INFORME TÉCNICO REFERENTE AL DOCUMENTO DE ADIF-AV “INTEGRACIÓN URBANA VS SOTERRAMIENTO DEL FERROCARRIL A SU PASO POR VALLADOLID” DE FEBRERO DE 2024

Análisis técnico y económico de la documentación aportada por el Ministerio de Transportes y Movilidad Sostenible (MITMA), mediante escrito suscrito por el Secretario de Estado con fecha 16 de abril de 2024

Septiembre 2024

Ayuntamiento de
Valladolid

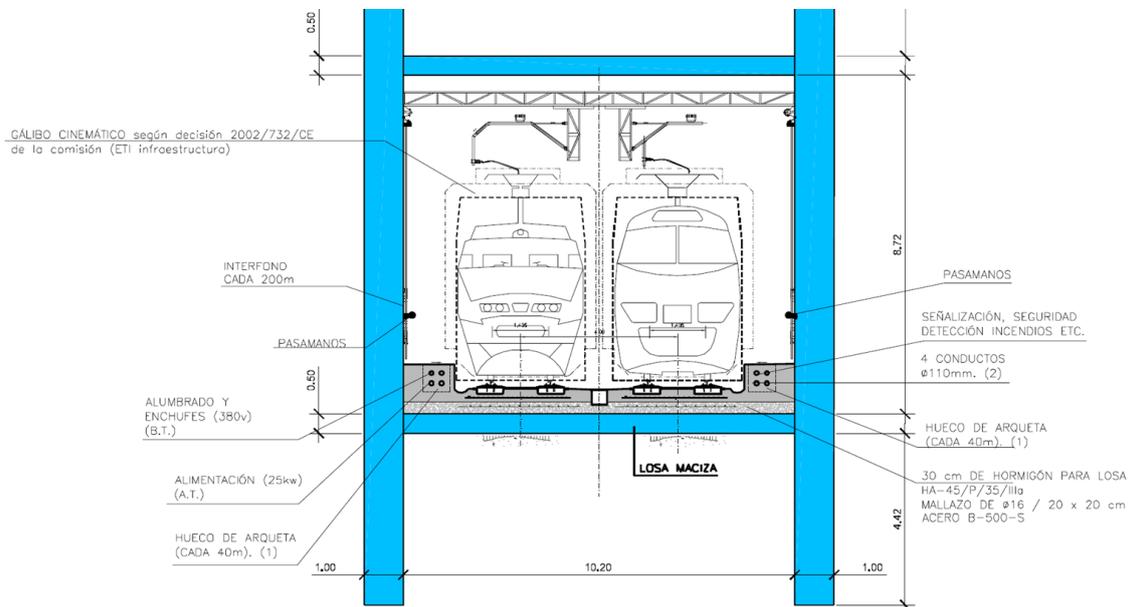
- Nótese que la sección se compone, en esencia, de dos cajones paralelos, uno para dos vías de ancho ibérico, con 10,20m de vano interior y 4,00m de inter-eje, y otro para dos vías de ancho UIC, con vano interior de 10,90m y 4,70m de inter-eje.

- Entendemos, por tanto, que el ancho deseado sería de 10,90m, con un inter-eje de 4,70m, pero resulta suficiente un ancho libre de 10,20m con un inter-eje de 4,00m.

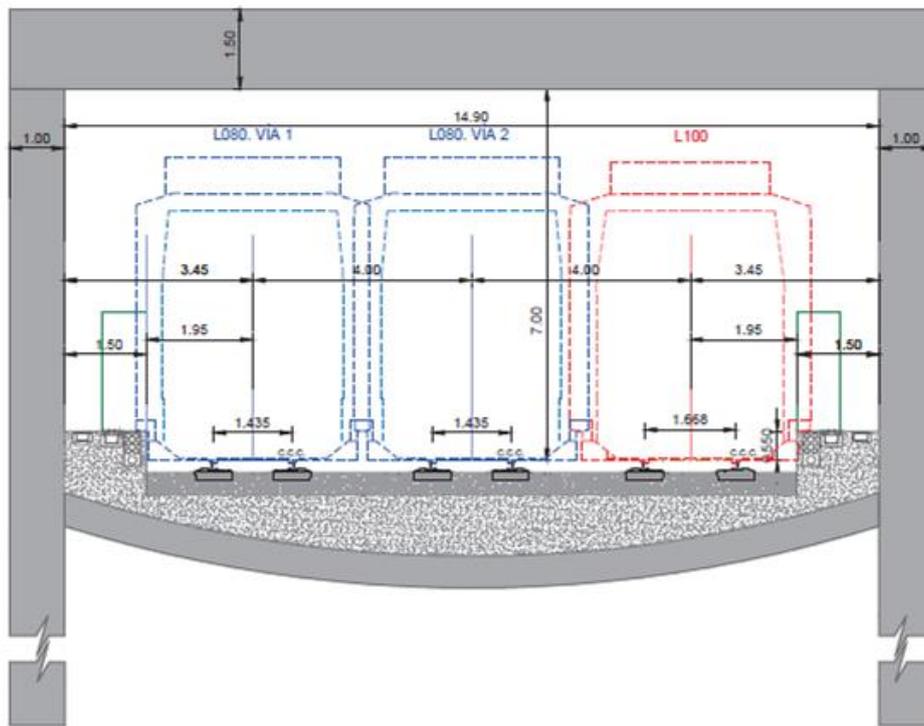
Nótese que la sección de tres vías del **ESFV2024** tiene un inter-eje de 4.00m, y una separación entre el eje externo y el hastial de 3,45m, aunque en la sección tipo de túneles UIC de Pinar de Antequera el inter-eje es de 4,70m. En definitiva, aunque sea deseable un inter-eje de 4,70m puede usarse una configuración de túneles gemelos de dos vías con inter-eje de 4,00m.

Siendo la solución idónea, en nuestra opinión, la solución de 4 vías, si ADIF-AV decidiese finalmente desestimarla, cabría la utilidad de recurrir a una sección tipo similar a la sección para tres vías entre pantallas expuesta en el ESFV2024, ya recogida anteriormente y que, por facilidad reproducimos, una vez más a continuación:

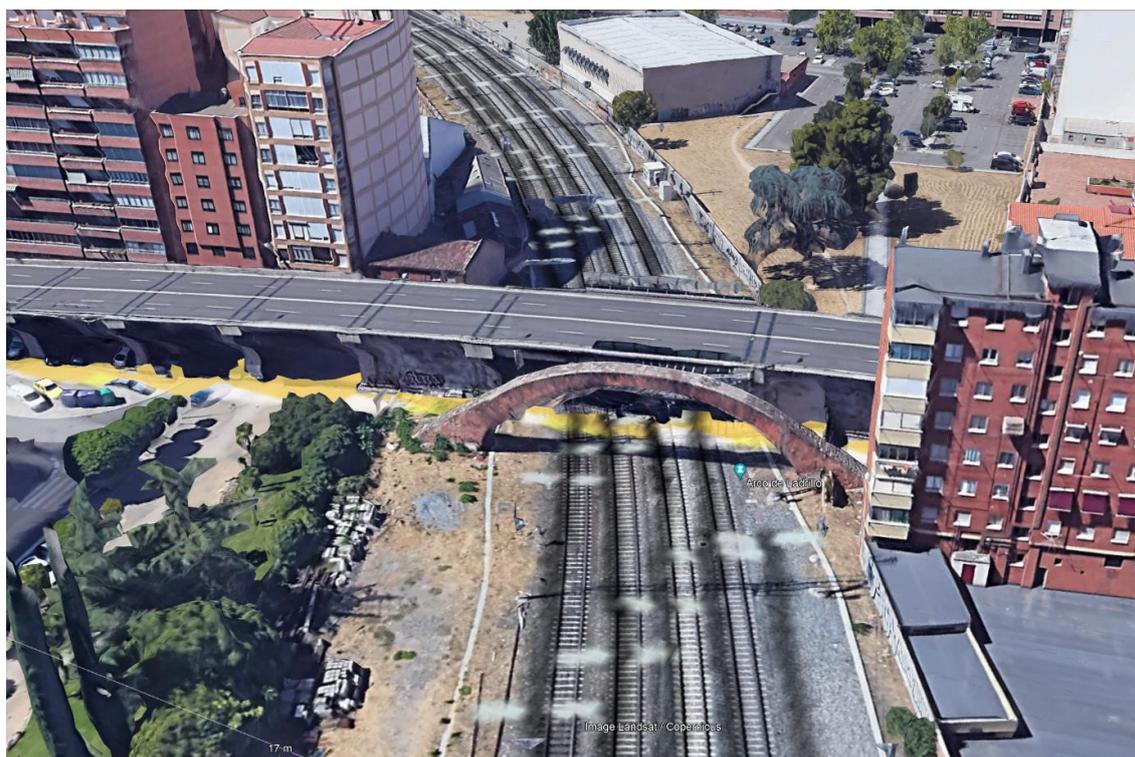
Es uno de los puntos más difíciles del trazado, quizás el más angosto (junto con el Esgueva), tanto por la presencia del Paso Superior del Arco de Ladrillo y del propio "Arco de Ladrillo" (bien patrimonial catalogado), como por la proximidad de las edificaciones vecinas.

Se han incluido dos vistas aéreas del cruce, una desde vías arriba y la otra desde vías abajo, ambas extraídas de Google Earth. En las mismas se puede comprobar que a pesar de la estrechez del paso, existen ahora cuatro vías bajo el mismo y por lo tanto espacio para el paso de las mismas.

El paso superior del arco de ladrillo, con trazado recto en planta, pero esviado con respecto a las vías, soporta la antigua carretera N-601 y se localiza sobre el PK 178+920 (UIC) del ferrocarril, tiene una longitud total entre estribos de 236,00 m, de los que 25m corresponden a su vano 8, el que salva las vías del ferrocarril, con una luz libre (interior al vano) de 23,60 m. La

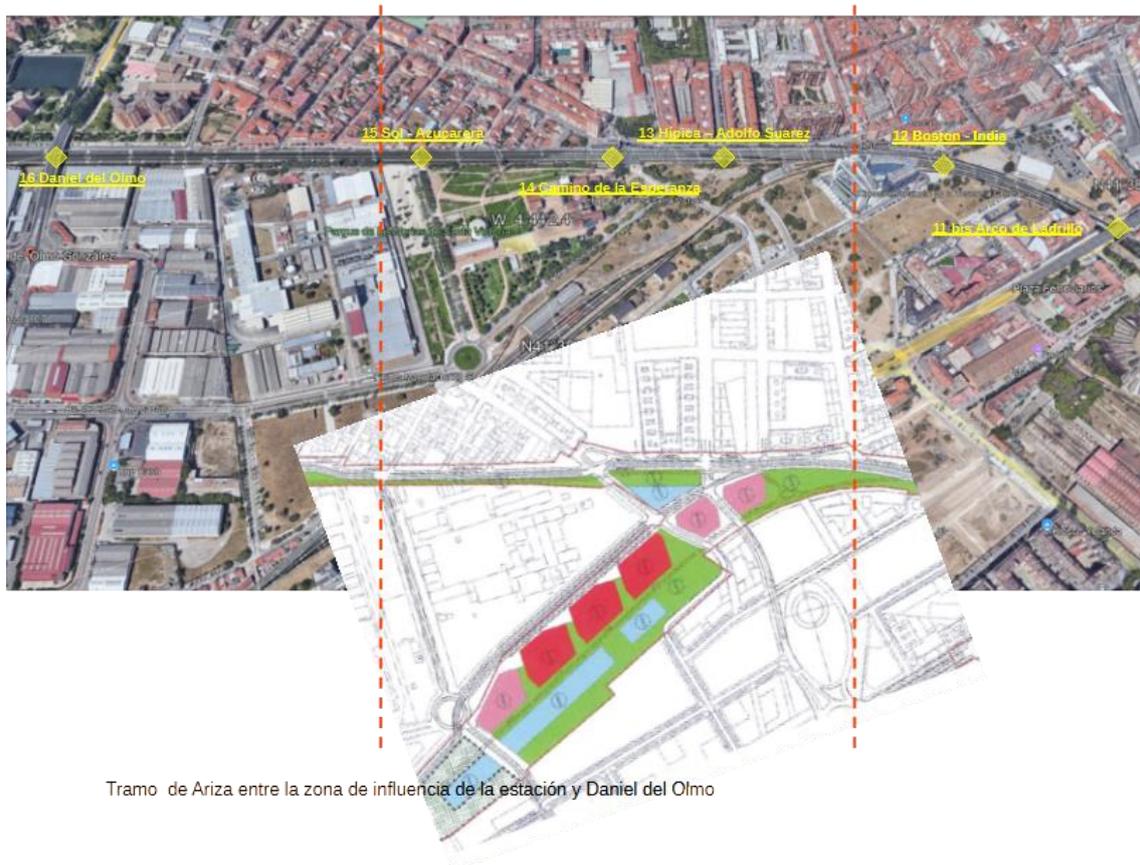
En relación con el último documento indicado (**PCPIAL2024**), conviene indicar lo ya expuesto en puntos anteriores. La ejecución del paso inferior en la posición indicada en dicho proyecto dificultaría, por no decir imposibilitaría, la ejecución de un soterramiento semisuperficial de las vías en la zona. No conviene pues su realización ni la demolición del Paso Superior del Arco de Ladrillo hasta que no se haya realizado el “Estudio Informativo a escala 1:2000 del Soterramiento Semisuperficial al Abrigo de Pantallas”, que proponemos, y poder tomar consecuentemente la mejor decisión posible para la ciudad de Valladolid.

Otra posibilidad es que se cambie el trazado de dicho paso inferior del Arco de Ladrillo para desarrollarlo a una profundidad mayor, de forma que permita pasar sobre él el soterramiento de las vías férreas y aprovechar su ejecución para dejar preparado el paso de éste.

Pero recomendamos, como ya hemos dicho, el paso a superficie de los tráficos, peatonal, ciclista y de automoción, pues eso permitirá una mejor recogida, distribución y delimitación de los tráficos de esta zona de importantes servicios.
